「共の会」事前質問(2024. 12. 12)

●イチエフ事故原因追求

2号機 格納容器圧力変化に原子炉圧力、原子炉水位変化、CAMS 測定値…時間軸を合わせた図表

(2022 第6回進捗報告)添付資料3-26 図2-3 2号機 格納容器圧力変化 図に筆者の考察を(文章)朱記

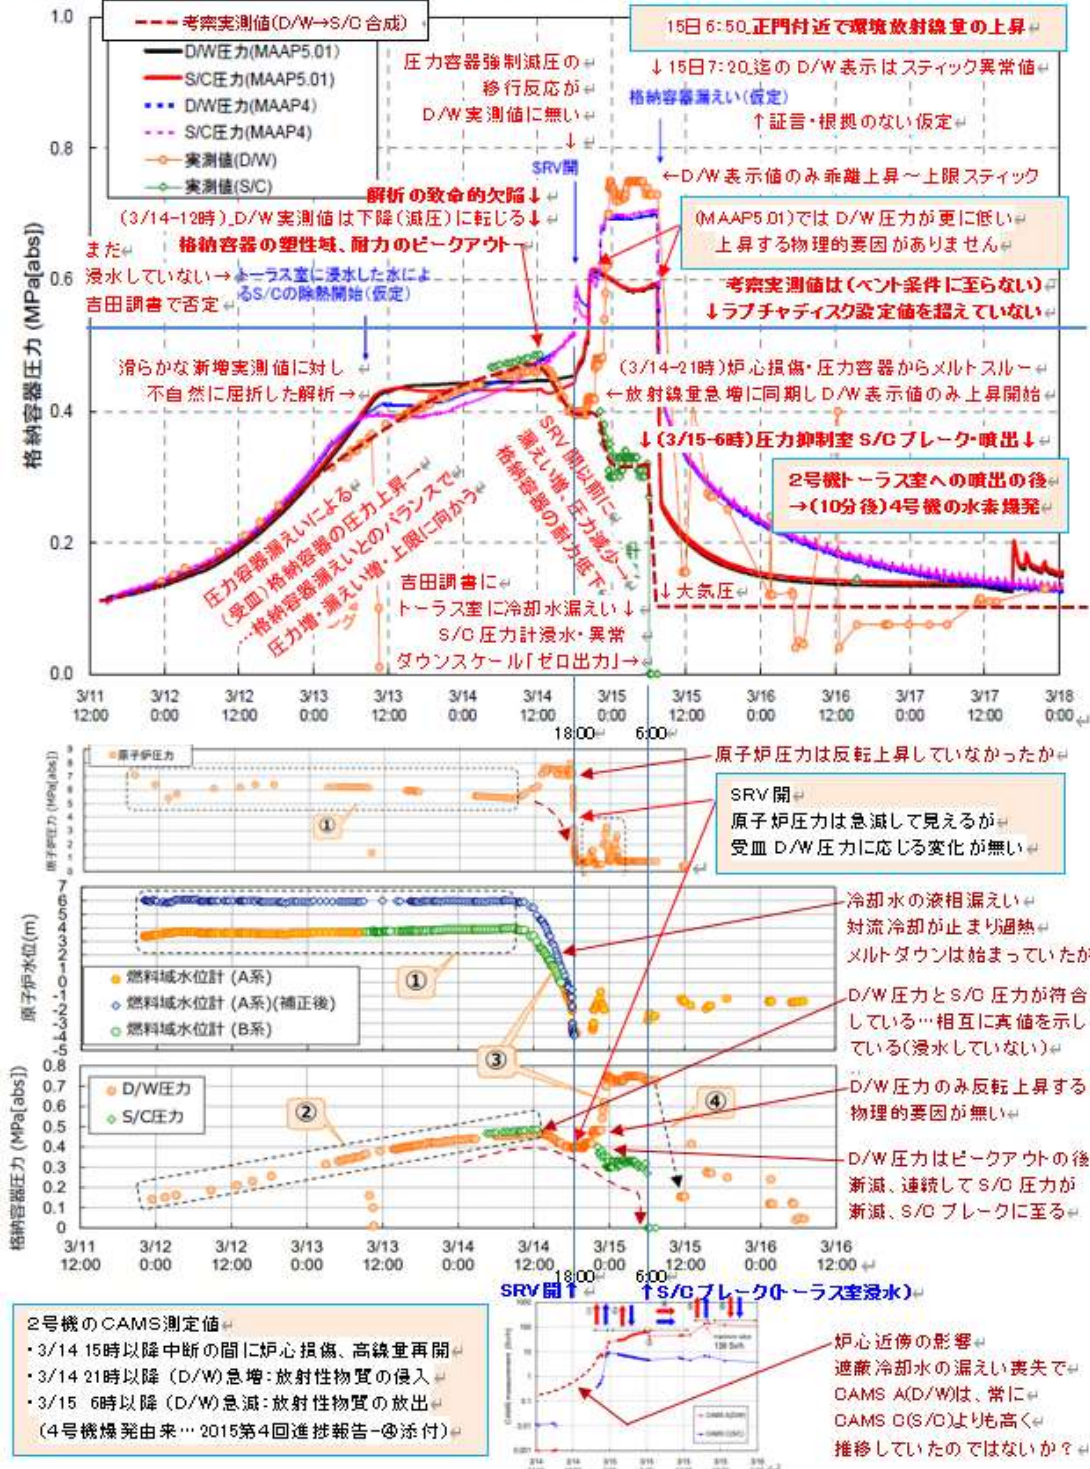
2号機_格納容器 (D/W) 圧力は (圧力容器漏えいの受皿となり) 事故直後から漸増するが、ラプチャディスク設定圧力を超えることなく (3/14_12 時) 耐力のピークアウト (塑性域破口の始まり) -以降漸減 (破

口の進行) - (3/15_6 時) 終に圧力抑制室 (S/C) でブレーク (塑性域破口の顕在化) = 【ペント圧力以下の破綻】に至った。

Q1-1. Q1-1. 12月継続質問 (格納容器圧力の緩慢な上昇を再現していないことを問います)

事故後14日12時まで、原子炉はスクラム閉塞状態からの微漏えいを示す圧力低下が続き、受皿D/W圧力の実測値は漸増し、圧力増に伴いD/W外への漏えいが比例的に増す、緩慢な上昇・飽和曲線を示しています。

D/W圧力(MAAP5.01)では、根拠のない机上の仮定(トーラス室浸水)によって13日に上昇が止まり、実測値の緩慢な上昇・飽和曲線とは乖離、再現していません。調書、報告を尊重すべきではありませんか。

原子炉建屋地下階にあるRCICの運転状況を確認するために現場に向かったところ、原子炉建屋地下階の各部屋はファンネルやサンプを通じて連通していることから、3月12日時点で、RCIC室の扉前(トーラス室に隣接する北西三角コーナ)では、長靴にギリギリ水が入らない位の高さまで水が溜まっている状態でした。

トーラス室と三角コーナはファンネルや壁面貫通部を通じて連通している一方で、トーラス室浸水の根拠となる現場情報や証言はありませんが、3/14 9時頃までのD/W圧力の緩やかな上昇や3/15午前中のD/W圧力の大きな低下には、トーラス室が浸水してS/Cを外部から冷却したことが寄与していると推定しております(未解明報告書添付資料2-2, 2-16参照)。

隣接するタービン建屋からの水の流入や、S/Cプールからの漏えいにより、地下階の水位が継続的に上昇し、南東三角コーナにあるAM用S/C圧力計(床上60cmに設置)が水没したと考えております。(未解明報告書 添付資料2-16, 17参照)

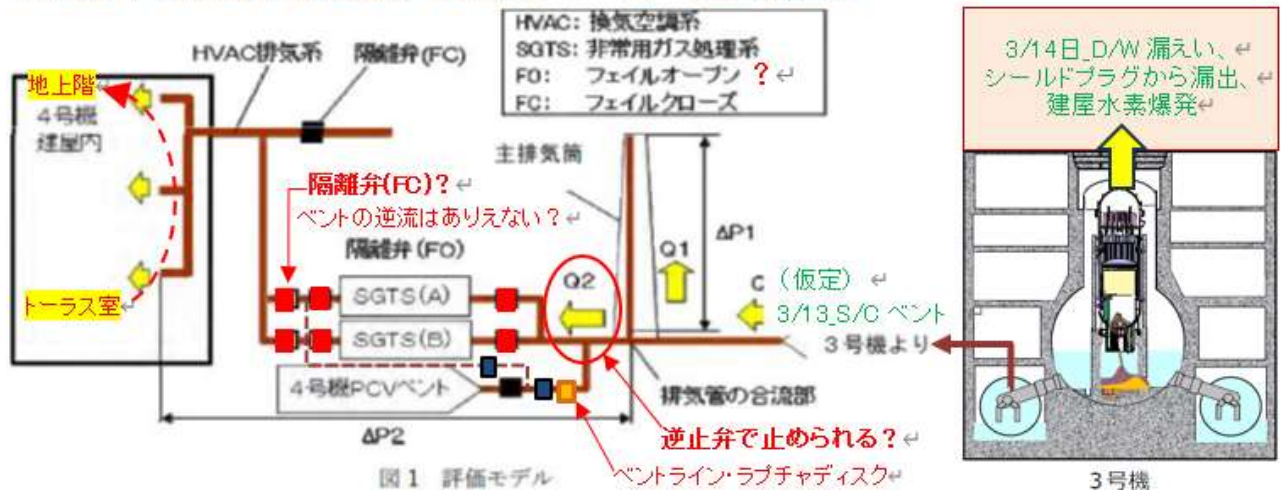
4号機水素爆発の原因として 3号機格納容器からのベント流の回り込み（逆流）ルートと考えた場合、

- ① 排気筒から4号機に向かい逆止弁がある。
- ② 非常用ガス処理系(SGTS)に隔離弁(FC)がある。
- ③ 4号機建屋空調系に向かい隔離弁(FC)がある。 ことによって

設計上は、多重の逆流防止が図られています。物理的に逆流の可能性がないのではありませんか。

- 非常用ガス処理系は事故時に機能する必要があるため、非常用ガス処理系に設置されている弁において、建屋からの排気の流れる流路に設置されている弁は、何らかの異常があった時には開(F0:フェイルオープン)となる設計となっております。
- なお、電源喪失時の設計上の動作も踏まえた評価を実施し、逆流の可能性があると考えております。

※4号機 非常用ガス処理系(SGTS)とベントライン及び同逆止弁

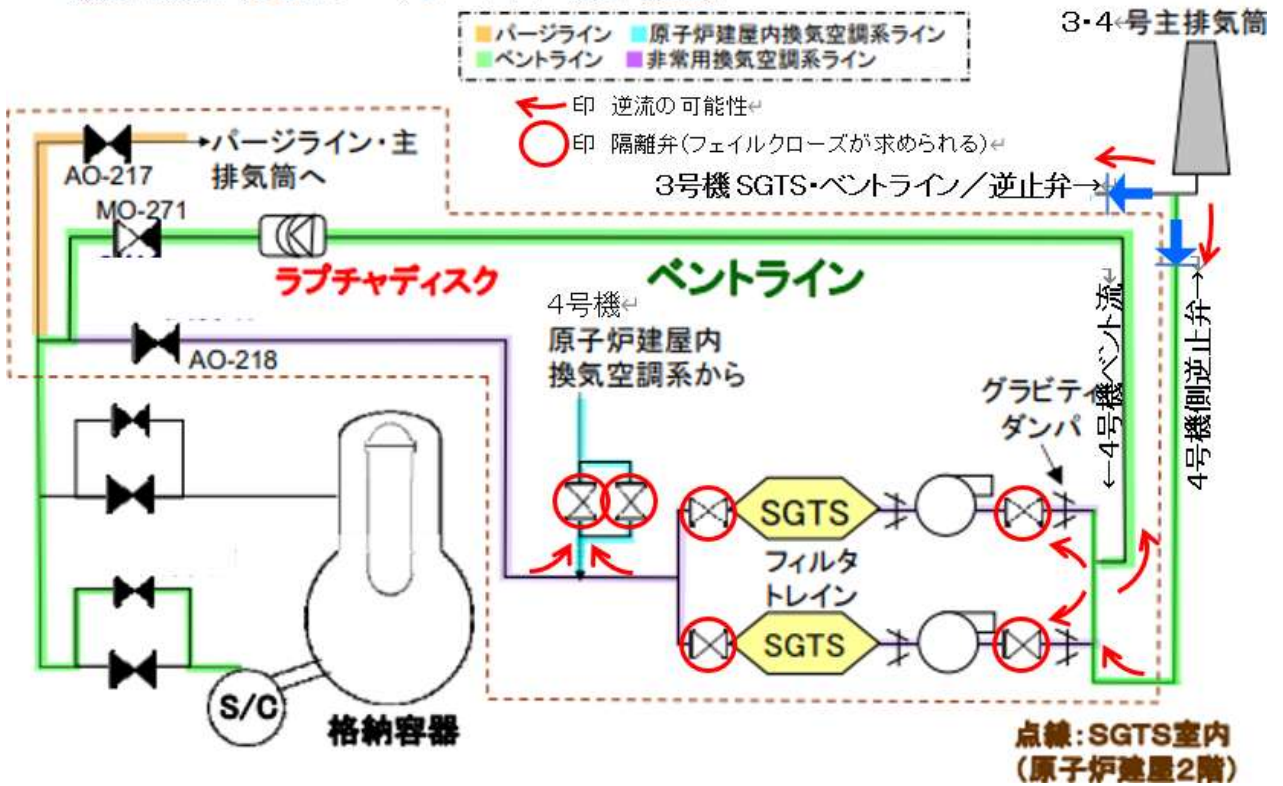
非常用ガス処理系 (SGTS) の隔離弁及び換気空調系との隔離弁が、異常があった時には開 (フェイルオープン)となる設計なら、3/11 事故当時 1~4 号機の全ての当該隔離弁が一斉に[開]となったことになりま

- 3/12 日_1 号機のベント時、ベントラインから 1 号機の建屋内空調系へ逆流したのでしょうか。
- 3/13 日_3 号機のベント時、ベントラインから まず 3 号機の建屋内空調系へ逆流したのでしょうか。
- 3/14 日_2 号機の D/W ベントが成立していれば、ベントラインから 2 号機の建屋内空調系へ、炉心損傷の生ガスが逆流した。人エリアに拡散していけば全プラントが制御不能となる可能性があったのではありませんか。異常があった時には開(FO:フェイルオープン)となる隔離弁は、ありえない重大な設計ミスではありませんか。
- 非常用ガス処理系 (SGTS) を備える全ての原発に対して、ベントラインから建屋内空調系・人エリアへの逆流の恐れはないのか。総点検が必要ではありませんか。
- それとも FC : フェイルクローズであったのか、事故報告書・評価モデルが間違っていないですか。

非常用ガス処理系は、事故時に機能する必要があるため、非常用ガス処理系に設置されている弁において、建屋からの排気が流れる流路に設置されている弁は、何らかの異常があった時には開（FO：フェイルオープン）となる設計となっております。

逆流時の隔離弁の状態（フェイルオープン、フェイルクローズ）は下図の通りです。

なお、フェイルクローズの隔離弁の右側は換気空調系の原子炉建屋主排気ファン（事故時は自動停止となる設計です）が接続されています。

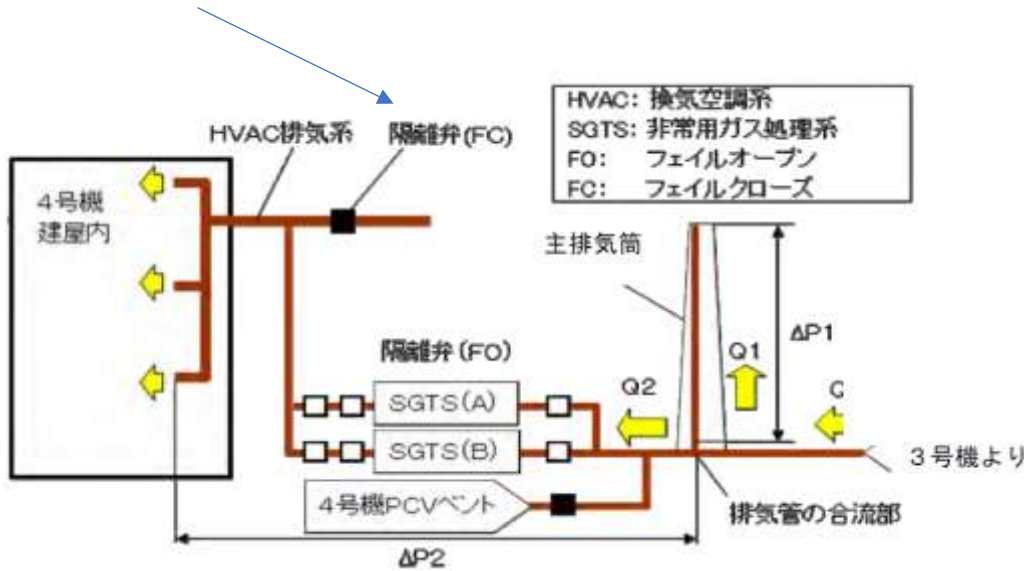
(特に人エリア・原子炉建屋内換気空調系との隔離弁が開いてしまうのは致命的です。)

図：(2023_8月)東電の「港湾内外の海水濃度」に、福島県の港湾外の海水と海底土のデータを加えました。

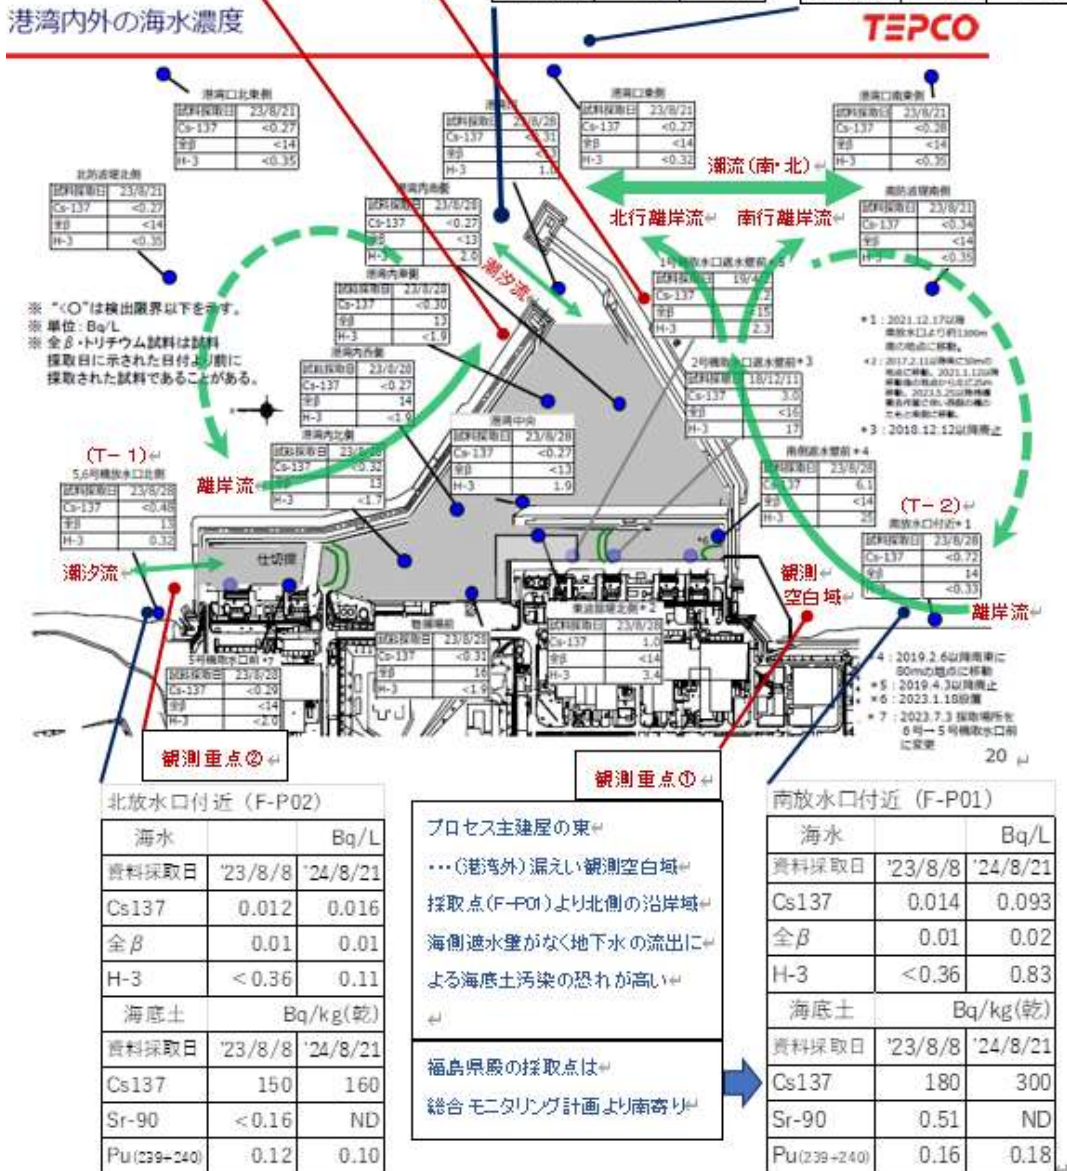
*前掲の図に示す(離岸流に洗われる)重点4箇所【①南放水口より防波堤近傍、②北放水口より防波堤近傍、③北防波堤外縁、④南防波堤外縁】…各々、防波堤側から消波ブロックを越えてブリッジを延ばし、陸から安全に、恒久的に且つ定点で、海水および海底土を採取できる施設が必須ではないですか。

繰り返しの回答になりますが、港湾口付近の海底土は、港湾からの流出による影響が考えにくい南北放水口付近の海底土と同等の濃度です。港湾に土砂が堆積する傾向のため、港湾内からの流出の可能性は少ないと考えておりますが、港湾全体の海底土のサンプリング・分析を実施しているところです。
